**BULLETIN DE SERVICE****Remplacement de flotteurs (paire) sur les moteurs  
ROTAX® de type 912 et 914 (série)**

Système ATA : 73-00-00 Circuit de carburant

Remplacement de flotteurs (paire) sur les moteurs ROTAX® de type 912 et 914 (série).

Fig. 2

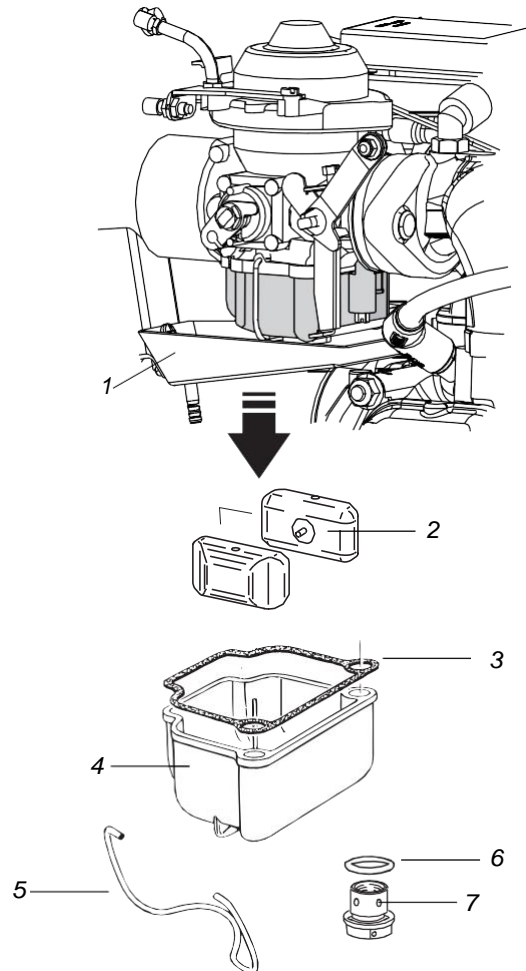
Étape	Procédure
1	Retirez le bac de récupération (1) le cas échéant.
2	Inspectez visuellement le carburateur et son actionnement mécanique.
3	Retirez la bride à ressort (5) ou, dans le cas des moteurs ROTAX® de la série 914, retirez le fil à freiner, dévissez la vis du capuchon (7) et déposez-la ainsi que le joint torique (6).
4	Retirez la chambre de flottaison (4), le joint (3) et les deux flotteurs (2)

Étape	Procédure
1	Remplacez le joint (3) de la chambre de flottaison (4) et, pour les séries ROTAX 914, remettez le joint torique (6) en place.
2	Montez la chambre de flottaison (4), le joint (3) et les deux flotteurs (2).
3	Refermez la bride à ressort (5) et, pour les séries ROTAX 914, montez la vis d'attache (7), y compris le joint torique (6). Couple de serrage de la vis d'attache 5,5 Nm (48,7 po.lb.). Remettez le fil à freiner en place.
4	Remontez le bac de récupération (1) et/ou les accessoires conformément aux instructions du fabricant de l'aéronef.

Fig. 3

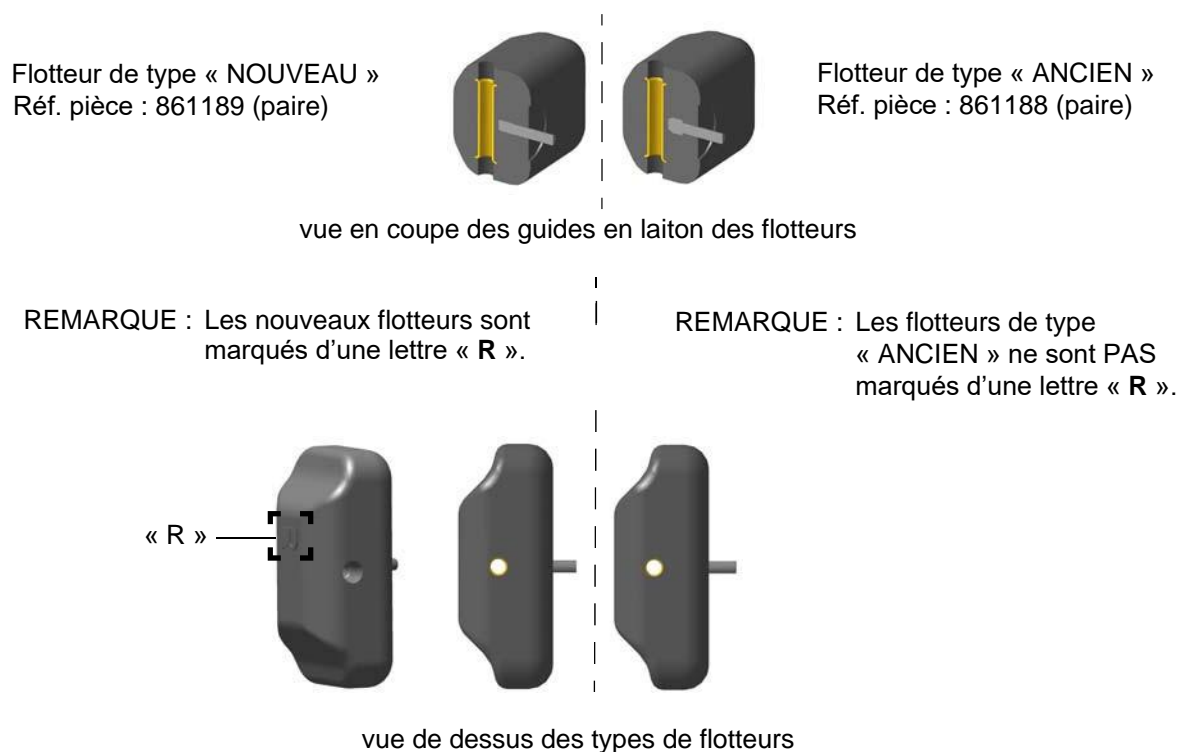
Inspectez visuellement le flotteur pour en déterminer le type (voir Fig. 3).

Type de flotteur	Procédure
Flotteur de type « NOUVEAU » Référence n° 861189 (paire)	Inutile de le changer et peut être réutilisé ; passez à la section 3.5.4.
Flotteur de type « ANCIEN » Référence n° 861185 ou Référence n° 861188 (paire)	- Remplacez les flotteurs conformément au Manuel de maintenance lourde (MMH), dernière version en date - Remplacez-les par la référence n° 861189 et passez à la section 3.5.4

REMARQUE : Pour les carburateurs, les kits de réparation de carburateur, les kits de maintenance de carburateur, les kits de révision, etc., remplacer les flotteurs concernés de référence n° 861185 et 861188 par des flotteurs de référence n° 861189 (voir [Fig. 3](#)).
